PYTANIA I ODPOWIEDZI NR 6

Dotyczy: postępowania nr 239/2021/TP/DZP o udzielenie zamówienia publicznego prowadzonego w trybie podstawowym pn.: Przebudowa budynku Domu Studenta nr 10 przy ul. Kanafojskiego 10 Uniwersytetu Warmińsko-Mazurskiego w Olsztynie.

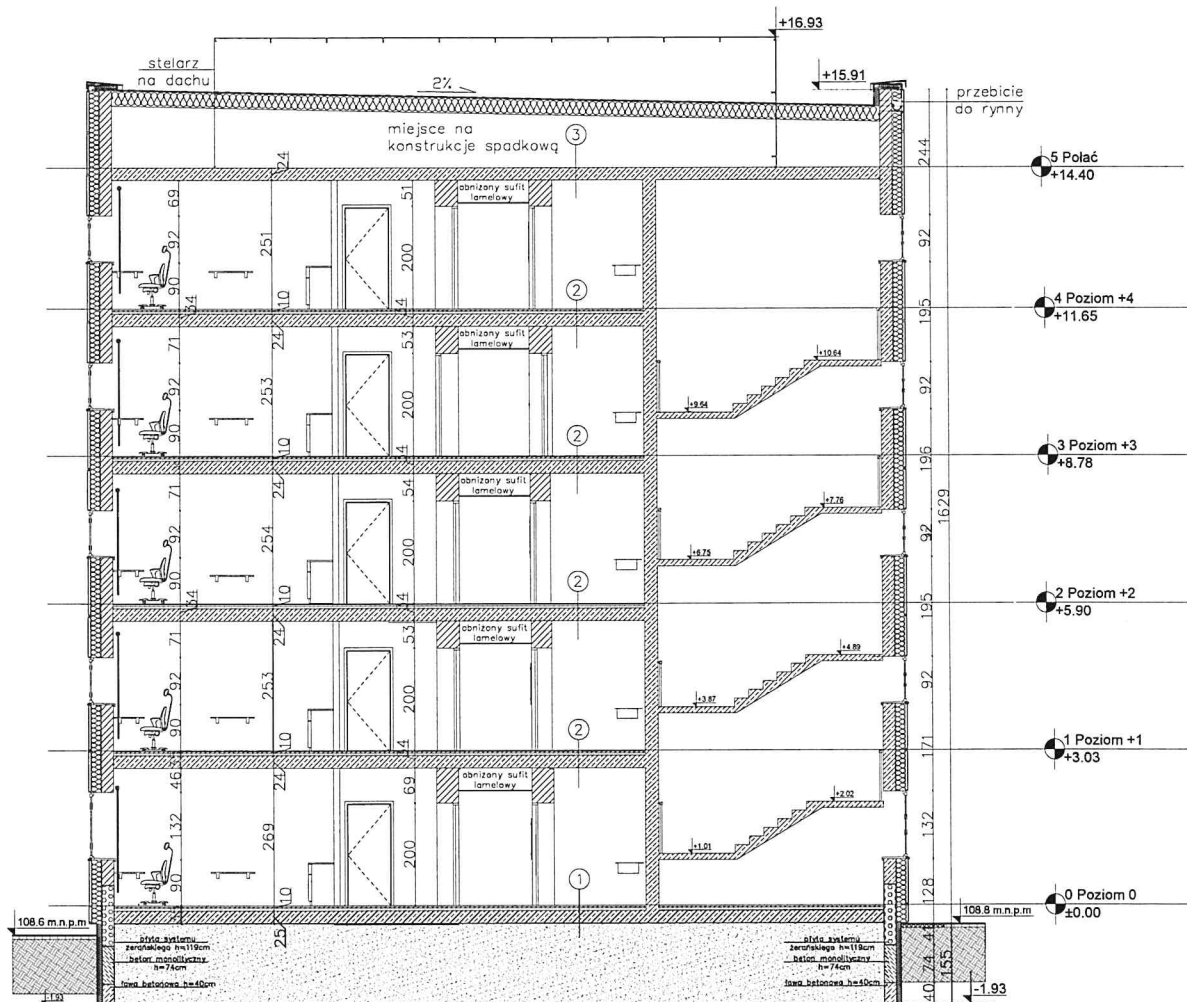
W załączonej dokumentacji dotyczącej inwentaryzacji brakuje przekrojów (oznaczone na rzutach). Prosimy o uzupełnienie.

Odpowiedź: Proszę się kierować załączonymi do niniejszych odpowiedzi rysunkami A11 i A12.
